**WYJAŚNIENIE TREŚCI
SPECYFIKACJI ISTOTNYCH WARUNKÓW ZAMÓWIENIA
(nr 5)**

w postępowaniu o udzielenie zamówienia publicznego w trybie przetargu nieograniczonego nr referencyjny: I/PN/125/2019/ED na: **„Przebudowa Gimnazjum nr 12 w Gdańsku ul. Wrzeszczańska 29 na potrzeby Gdańskiego Ośrodka Promocja Zdrowia.”**

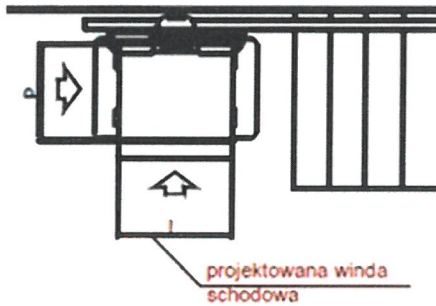
Czy w ofercie uwzględnić wyposażenie dla niepełnosprawnych w pom. 1.14, 1.18, 1.32 (wyposażenie to jest widoczne na rys. A1 „rzut parteru” projektu wykonawczego, zał. 2 do SIWZ)? Jeśli tak, to prosimy o podanie rozwiązania materiałowego (np. stal nierdzewna). Tego zakresu nie ujęto w przedmiarach robót załączonych do SIWZ.

Uwzględnić wyposażenie dla niepełnosprawnych w pom. 1.14, 1.18, 1.32 ze stali nierdzewnej.

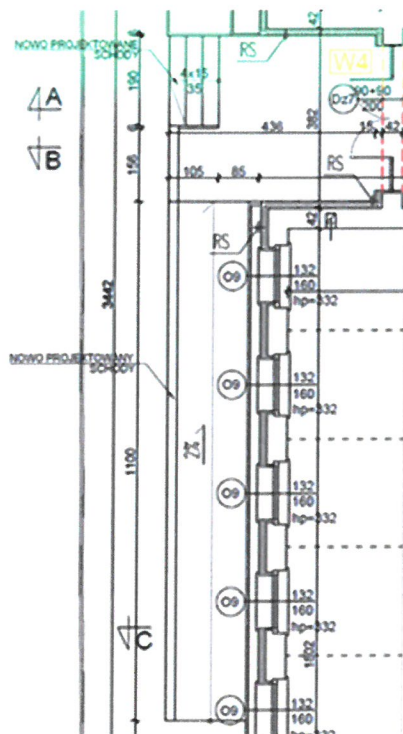
Prosimy o doprecyzowanie zakresu „wykonania hydroizolacji pionowej ścian wewnętrznych” zgodnie z pkt. 3.4.2, ppkt.q) w „opisie przedmiotu zamówienia”.

W pierwszym etapie na parterze występują posadzki na gruncie. Zaprojektowano wymianę wszystkich warstw posadzkowych na nowe. Podczas tych prac zostaną odsłonięte dolne części ścian wewnętrznych. Należy uwzględnić zabezpieczenie tych części hydroizolacją pionową do stosowania wewnątrz budynku np. dwuskładnikowe zaprawy uszczelniające na bazie cementu z dodatkiem środków poprawiających szczelność i elastyczność.

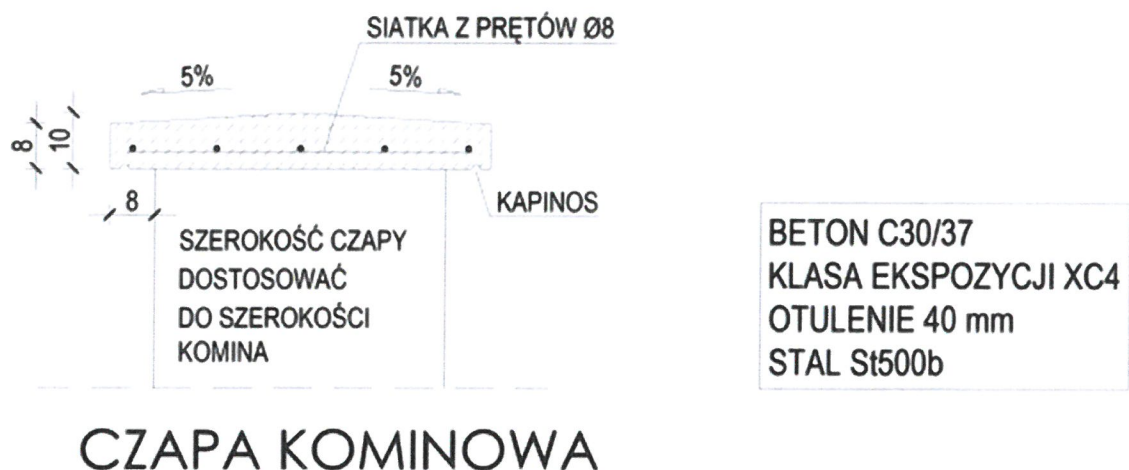
W wyjaśnieniach treści SIWZ dotyczących przetargu wkradły się następujące sprzeczności:
W wyjaśnieniu SIWZ z dnia 08.08.2019r w punkcie nr.13 - Pytanie wykonawcy nr.3 z dnia 02.08.2019r w odpowiedzi w punkcie d) jest napisane, że szafkę oświetlenia boisk dostarcza Wykonawca.

Natomiast w wyjaśnieniu nr. 4 SIWZ z dnia 13.08.2019r w punkcie 1 - pytanie Wykonawcy z dnia 05.08.2019 w odpowiedzi napisane jest , że szafka oświetlenia zewnętrznego boisk pozostaje istniejąca.

Bardzo prosimy o jednoznaczne stanowisko.

Pytanie wykonawcy nr.3 z dnia 02.08.2019r było błędnie sformułowane co w następstwie spowodowało wynikającą rozbieżność.

W zakresie inwestycji jest wymiana kabla zasilającego do istniejącej zewnętrznej szafki oświetlenia boiska i urządzeń w budynku. Szafka zewnętrzna i lampy zostają istniejące. Pkt. 2.3 w opisie technicznym określa zakres prac.

„Sterowanie oświetleniem istniejących boisk sportowych należy odtworzyć w ramach przebudowy budynku gimnazjum. Aparatura załączająca oświetlenie znajdować się będzie w miejscu portierni GCUW. Istniejący kabel YKYżo 5x10mm, poprowadzony z rozdzielni kuchennej i zasilający istniejącą skrzynkę oświetleniową boisk, należy usunąć. Tablicę oświetlenia boiska na terenie obiektu należy zasilic kablem YAKY 5x16mm² układanym w trasie kablowej oświetlenia terenu. Zasilanie tablicy oświetlenia boiska wykonać z RG wg schematów.”
